## Dodatek č. 2

1. Smluvní strany uzavřely dne 29. 4. 2025 na základě výsledku výběrového řízení veřejné zakázky nazvané „**Komunitní sociální bydlení Hronov – stavební práce**“, evidenční číslo veřejné zakázky ve Věstníku veřejných zakázek: Z2025-000186, smlouvu o dílo (tato smlouva dále jako „smlouva o dílo“ nebo „SOD“ či „smlouva“).

<b>ZMĚNOVÝ LIST</b>	<b>ZL 5</b>
<b>&lt;Výměna stropní konstrukce&gt;</b>

<b>Stavba:</b>	Komunitní sociální bydlení Hronov - stavební práce		
<b>Objekt:</b>	ul. Havlíčkova č.p. 462, 549 31 Hronov		
<b>Předkládá:</b>	ELMON spol. s r.o.	<b>Datum:</b>	30.04.2026

plechobetonová deska

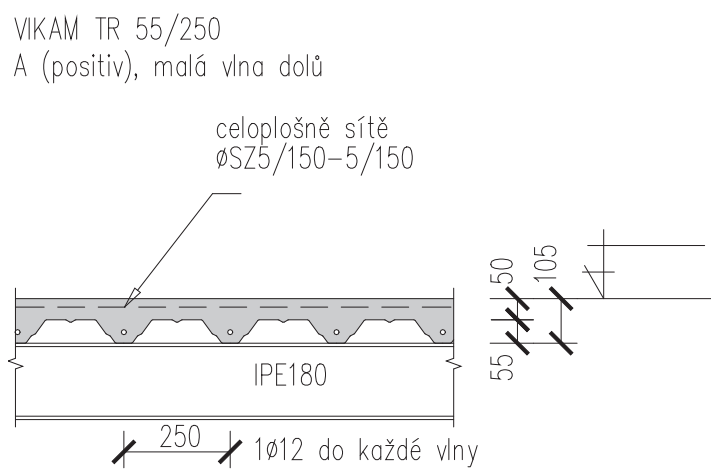
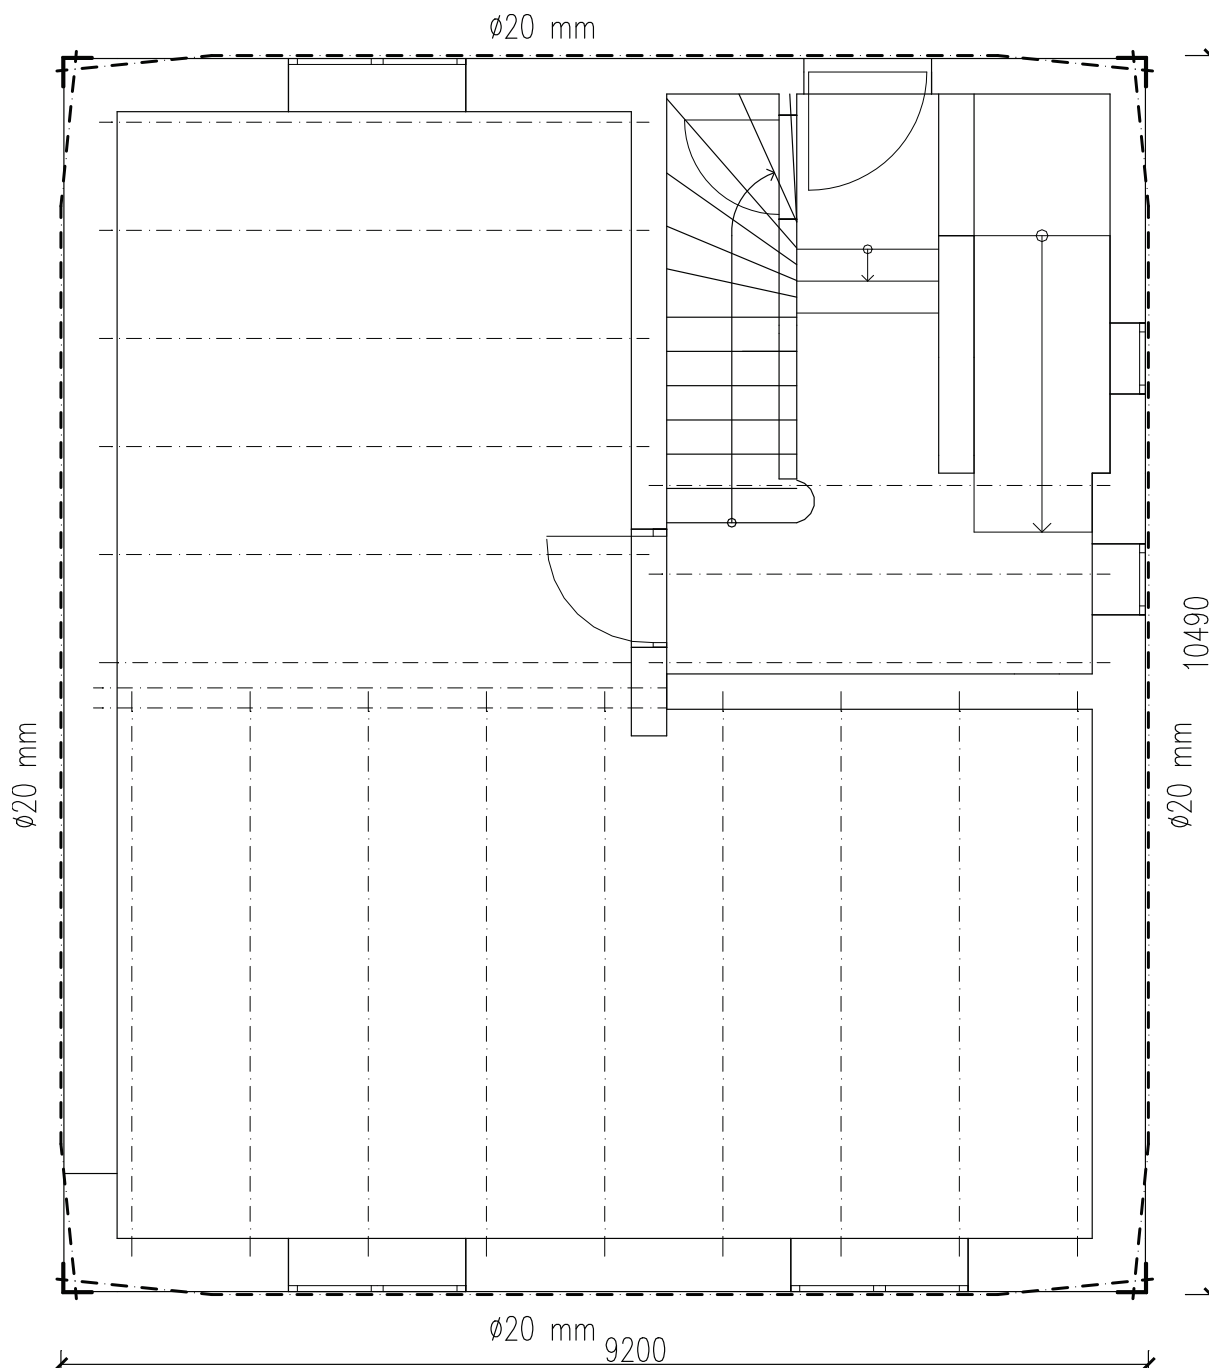
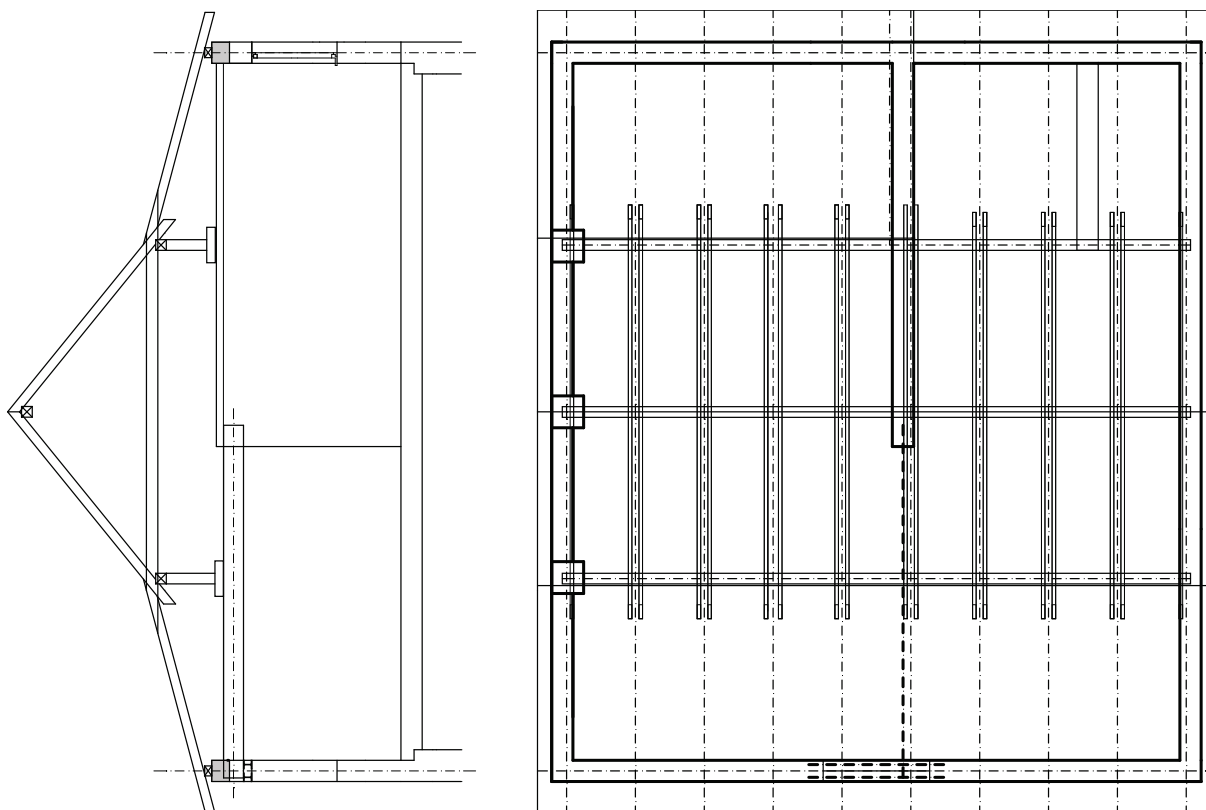
trapez plech Vikam TR 55/250/0,63 mm

plech přivařit k válcovaným stropnicím ve třetinách rozponu

Na fasádě je nutné instalovat v úrovni obou stropních desek kleštinovou výztuž. Nahradí absentující žb pozední věnce a případné kleštiny z odstraněných stropních trámů. Sepnutí je sanační opatření pro zajištění celistvosti objektu a proti dalšímu rozvoji trhlin ve zdivu.

Ocelová kulatina  $\varnothing 20$  mm se osadí v exteriéru, aktivace ohřátím, resp. souměrným utahováním matic na nárožích. Nároží se připraví osazením svislých ocelových výztuh o výšce min 500 mm do cementové malty na oškrábané zdivo bez omítek. Povrchová úprava oceli zinkováním. Ve finále se tyto prvky překryjí zateplením.

NAVŘENO DLE  
BETON KONSTRUKCE STROPU  
KRYTÍ VÝZTUŽE 15 mm  
BETON VĚNCE  
KRYTÍ VÝZTUŽE 20 mm  
PROVÁDĚCÍ TŘÍDA 2, TŘÍDA OŠETŘOVÁNÍ 2  
OCEĽ VÁZANÁ VÝZTUŽ B 500 B  
STROPNICE S235  
přehled IPE270 S355  
DŘEVO C24  
válcované profily délkovat na místě

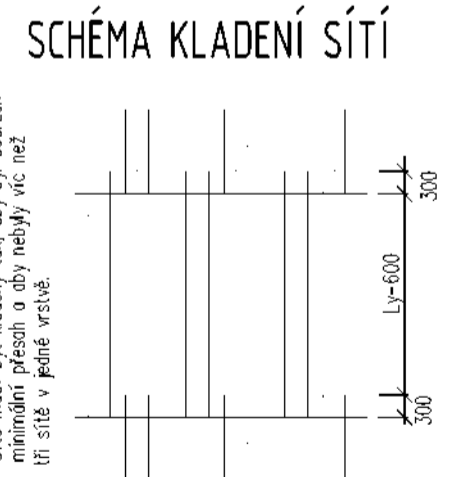
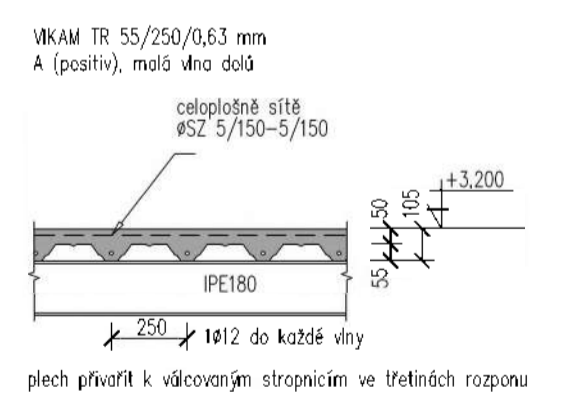
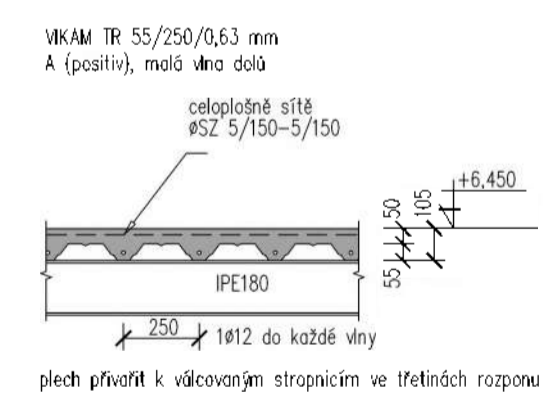
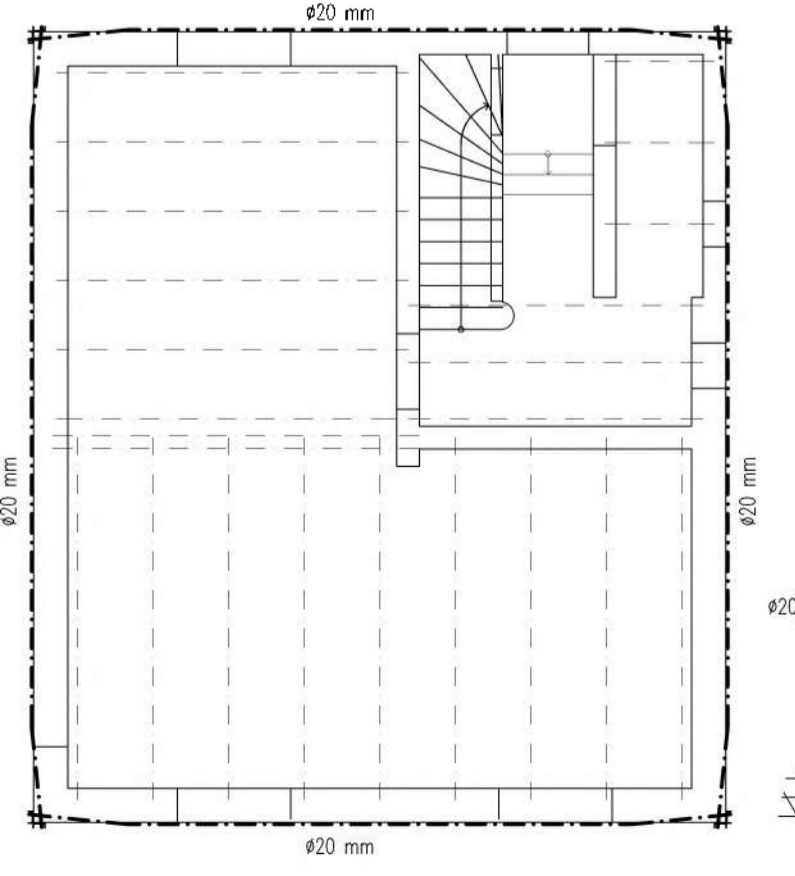
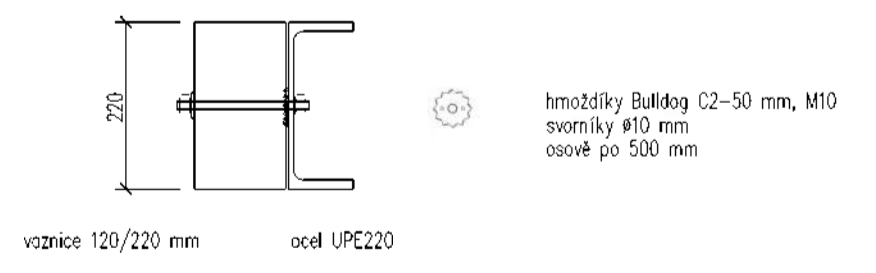
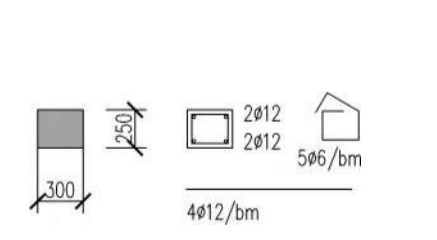
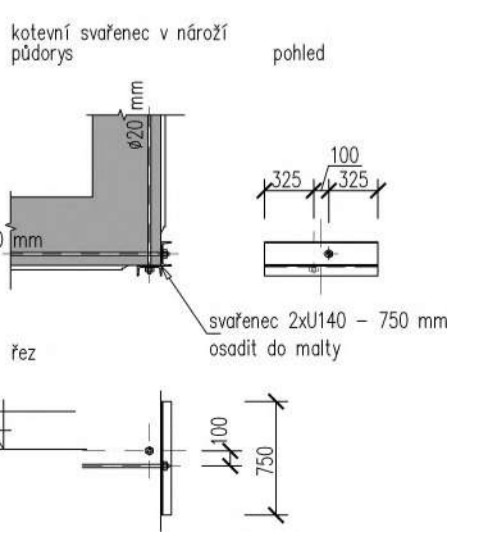
v úrovni stropních desek osadit kleštinovou výztuž  $\phi 20$  mm  
táhla aktivovat souměrně

válcované profily délkovat na místě  
uložit do kapes původních trámů

válcované profily délkovat na místě  
uložit do kapes původních trámů

(statické posouzení-nové) Původní dřevěné stropy nad 1. NP a 2. NP se z důvodu havarijního stavu nosných trámů (napadení dřevokaznými škůdci) demontují, snesou a nahradí ocelobetonovými stropy, přičemž bude upravena skladba podlah. Ocelobetonové stropy v obou podlažích budou tvořeny stropnicemi IPE180, S235, přičemž průvlak mezi místnostmi 105 a 107 a 205 a 207 bude tvořen 2x IPE 200;10;110, S235. Trapez plechy Vikam TR 55/250/0,63 mm (malá vlna dolů) fixují horní pásnice, nastřelení plechu hřebce Ø 6 mm ke stropnicím ve třetinách rozponu. Síť Ø SZ5/150-5/150 budou položeny celoplošně a v každé vlně použít vyztužení 1 Ø 10 po 250 mm, do každé vlny; výška betonu 50 mm, celková výška žb desky 105 mm. V místě 3.N.P. nad oknem bude nutné umístit 2 x IPE 160 (nadpraží).

SCHĚMA KLADENÍ SÍTĚ

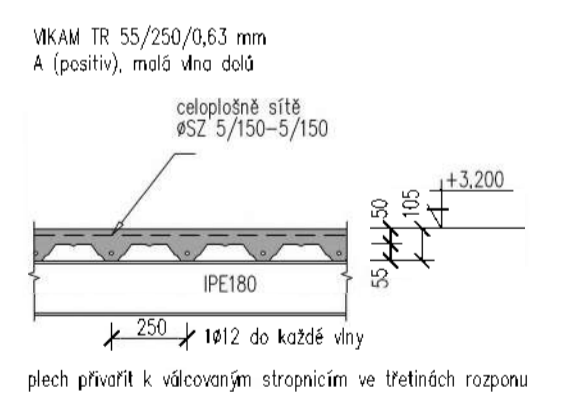
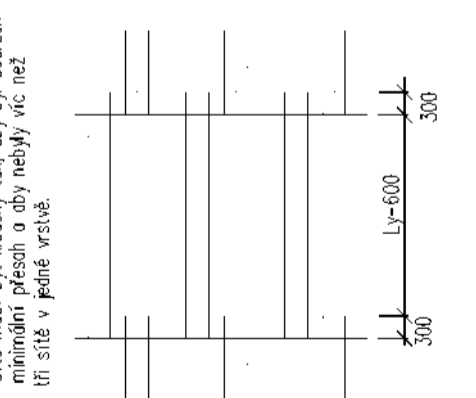
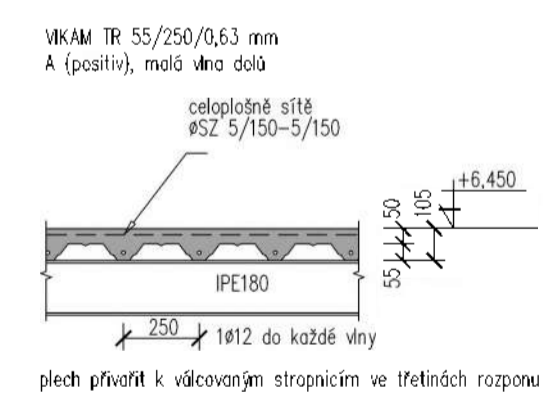
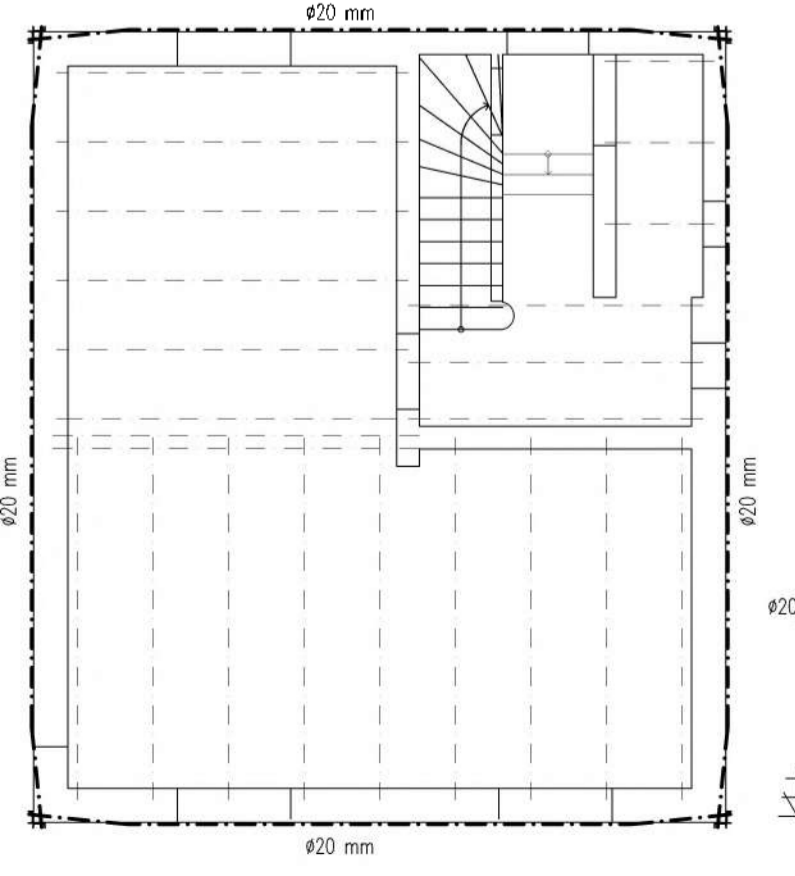
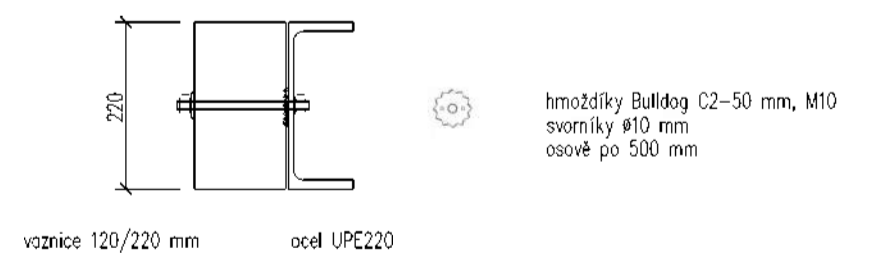
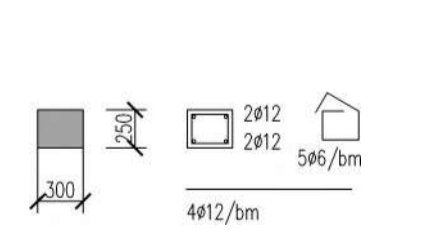
v úrovni stropních desek osadit kleštinovou výztuž  $\phi 20$  mm  
řádky aktivovat souměrně

válcované profily dĚlkovat na místě  
uložit do kapes původňích trámů

válcované profily dĚlkovat na místě  
uložit do kapes původňích trámů
